Stellungnahme

**zu Erhalt und Weiterentwicklung
des Allee- und Baumbestands
in der Karl-Marx-Straße Frankfurt (Oder)**

AlleenForum
Sachsen e.V.

Dr.-Ing. Ditmar Hunger
Dresden, 30.08.2024

Abb. 10.4

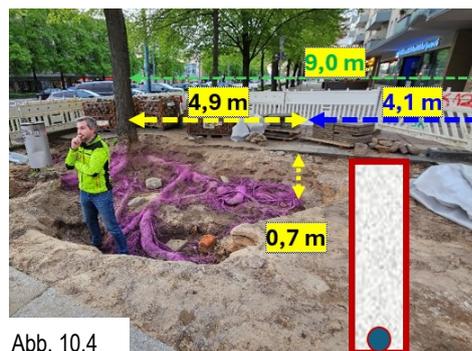
Somit stehen für die Variante der gebäudenahen Verlegung des Schmutzwasserkanals außerhalb der Hauptwurzel rund 4,1 m zur Verfügung. Bei geplanter Verlegung von 2,5 m als Achsmaß und Berücksichtigung des Verbaus von 1,0 m ergibt ein Abstand von rund 3,0 m vom Gebäude aus bzw. zum Wurzelraum von ca. 1,1 m. Demgemäß beeinträchtigt der geplante Verbau gem. Abb. 10.4 den Wurzelraum kaum.

Tabelle 1

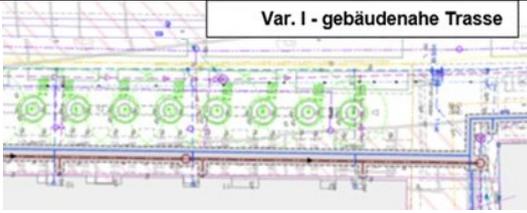
Vorzugslösung wäre die **Leitungsverlegung direkt neben den Gebäuden bei Inanspruchnahme des Bodendenkmals (V 1.1) oder** unter diesem mit Hilfe einer **Durchörterung (V 1.2)**. In jedem Fall ist das ohne nennenswerte Beeinträchtigung der Wurzeln möglich und damit ein Alleekomplettterhalt gesichert.

Bei Trassenwahl im Straßenrandbereich westlich der Baumreihe sollte **vorzugsweise** gemäß **Variante 2.4 auf neue Leitungen** im Zuge der **Hausanschlüsse zugunsten** einer **Inlinersanierung** des **vorhandenen Mischwasserkanals** verzichtet werden, wobei die **Trinkwasserleitung** als **Schleife durch** die Keller der **Gebäude** geführt wird. In diesem Zusammenhang sollte eine **Verschiebung** des **neuen Schmutzwasserkanals** in **Richtung Straße** erfolgen.

Falls auf einer **Neuherstellung** der **Hausanschlusstrassen** bestanden wird, wäre eine **Achsverschiebung** gemäß **Variante 2** sinnvoll, wobei anstatt Lage zwischen 2 Bäumen (wie geplant) direkt durch einen, diesen dann zu entnehmenden Baum, verlegt wird.

Abb. 16

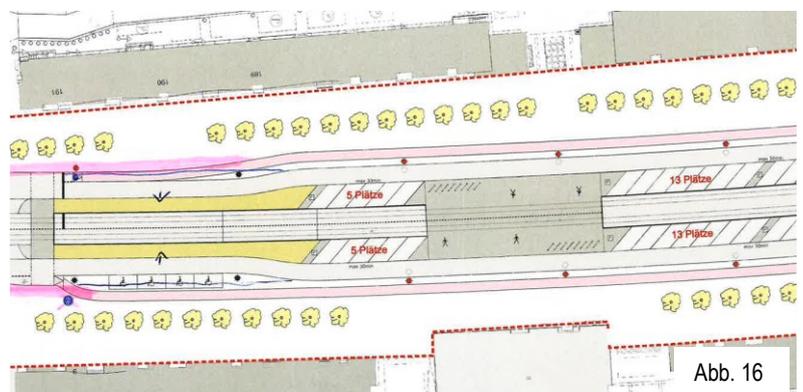
Im letzten Workshop wurde gemäß Abbildung 16 ein Plan zur Umgestaltung vorgestellt, der die Verlagerung der bisherigen Straßenrandstellplätze an die Straßenbahngleise und dafür einen abgepollerten „Geschützten Radweg“ gemäß USA-Vorbild bzw. Protected Bike Line vorsieht.

Der Vorschlag ist hinsichtlich Verkehrssicherheit problematisch, zwingt er doch die Parkenden, jeweils zuerst auf die Kfz-Fahrspur oder auf die Gleise der Straßenbahn zu treten, um diese überqueren zu können. Dabei müssen sie in Richtung Seitenräume sogar 2 Fahrspuren, nämlich die Kfz-, als auch die Radspur in einem Zuge überqueren. Das ist insgesamt nicht komfortabel und wird in der Praxis zu Konflikten mit Radfahrenden führen.

Um offenbar die erkannten Sicherheitsprobleme zu mindern, soll die Fahrgeschwindigkeit des Kfz- aber auch des Straßenbahnverkehrs auf Tempo 20 verringert werden. Soll aber die Protectet Bike Line die ihr angedachte Rolle effektiv ausführen, widerspräche das der Temporeduktion auf 20 km/h, soll sie doch eine schnell befahrbare – auf hohen Durchgangsverkehr orientierte - Hauptroute des Radverkehrs sein. Dieses Ziel steht jedoch im Widerspruch zur von der Stadtverordnetenversammlung beschlossenen Radverkehrskonzeption der Stadt Frankfurt (Oder). Hiernach ist die Magistrale keine Hauptroute. Vielmehr sind die hier verkehrenden Radfahrenden eher zielorientiert auf die Seitenräume mit deren gesellschaftlichen bzw. Handelseinrichtungen etc., womit die Lösung per Protectet Bike Line fehl am Platze ist. Auch für die Straßenbahn wäre Tempo 20 nachteilig, während eine Tempo-30-Regelung sinnvoll – wie bereits vorhanden - ist.

Dass es für die StraßenbahnfahrerInnen ohnehin sehr stressig sein wird, zwischen 2 Reihen parkender Autos durchzufahren, ist wohl voll verständlich und im Übrigen nicht akzeptabel, kann doch beispielweise hinter jedem geparkten Auto plötzlich ein nicht einsehbares Kleinkind hervortreten. Auf Anfahrtsicht bzw. Sichtdreiecke zu verzichten, kann wohl nicht Bestandteil einer modernen Planung sein, auch wenn sie mit Tempo 20 verbunden wird.

Ein anderer Kritikpunkt an der Planungsvariante ist das Fehlen von Begrünungselementen im Bereich der Verkehrsflächen, gerade unter dem Aspekt, dass die heute vorhandene und historisch bedingte verkehrliche Überformung und damit Versiegelung nicht reduziert wird. Besonders hinsichtlich der aktuellen Anforderungen zur Klimaanpassung, insbesondere die Versickerungsmöglichkeiten durch Reduzierung der versiegelten Flächen zu verbessern, wird die Konzeption nicht gerecht. Unverständlich ist auch, dass die bei einem vorherigen Workshop vorgestellten weiteren Alleebäume nunmehr fehlen.

²⁴ Initiiert und realisiert im Rahmen von Lärminderungs- und Luftreinhaltungsplanungen mit Förderung durch das BfL (Bundesministerium für Umwelt, Naturschutz und nukleare Sicherheit). Abb. 18: Bestandssituation

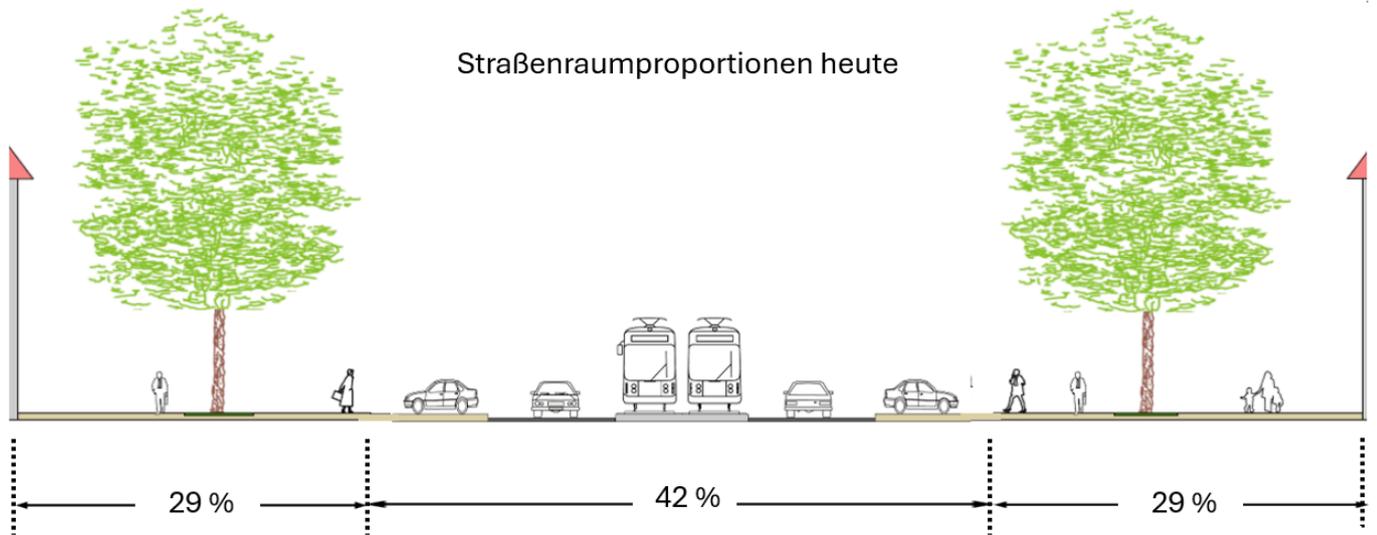
Nachfolgende Abbildung 18 zeigt die Ausgangslage.

Hinsichtlich einer städtebaulichen Bemessung wird hier das Ziel, mit dem Verhältnis von 30 : 40 : 30 ausreichend breite Seitenräume zu schaffen, erfüllt. Jedoch tragen diese Maße nicht zur Erzeugung eines angenehmen Raumempfindens bei, weil dafür einerseits die Gebäudehöhen zu gering sind und andererseits die Trennwirkung durch die breite, vollständig versiegelte Verkehrsfläche dies verhindert. Anders sähe es aus, wenn der Mitteraum eine – im Sinne der Seitenräume – ähnliche auf Fußverkehr ausgerichtete Nutzung, quasi boulevardartig, hätte.

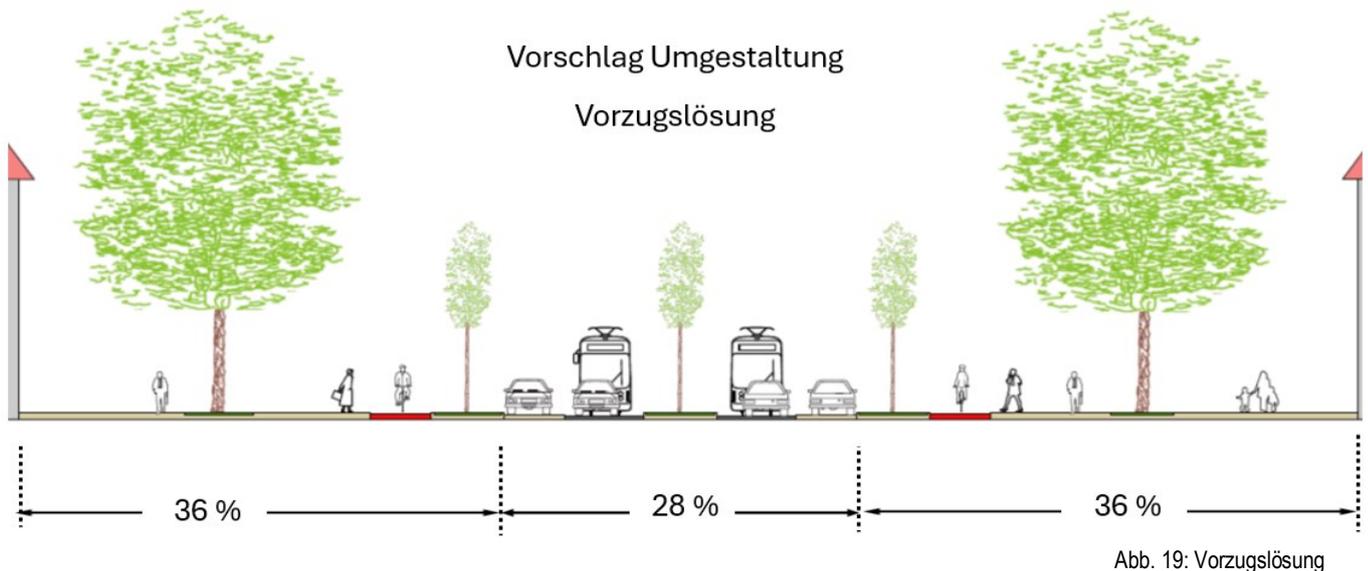
Daher wird **vorzugsweise** gem. Abbildung 19 vorgeschlagen, in die **Mittelachse** für den Fußverkehr eine durchgehende **Überquerungsinsel mit integrierter Baumreihe** einzuordnen und daneben nur noch 2 Fahrstreifen - für Kfz und Straßenbahn gemeinsam - anzulegen.

Jeweils daneben können Parkstellflächen in Parallel- oder ggf. Schrägstellung angeordnet werden, wobei am Fahrbahnrand ausreichend Aufstellflächen für wartepflichtige FußgängerInnen vorzusehen sind. Mit der neuen Baumreihe in der Mittelachse ergeben sich symmetrische Abstände von hier 19,5 m, so dass sich anbietet, dazwischen 2 weitere Baumreihen im halben Abstand einzuordnen.
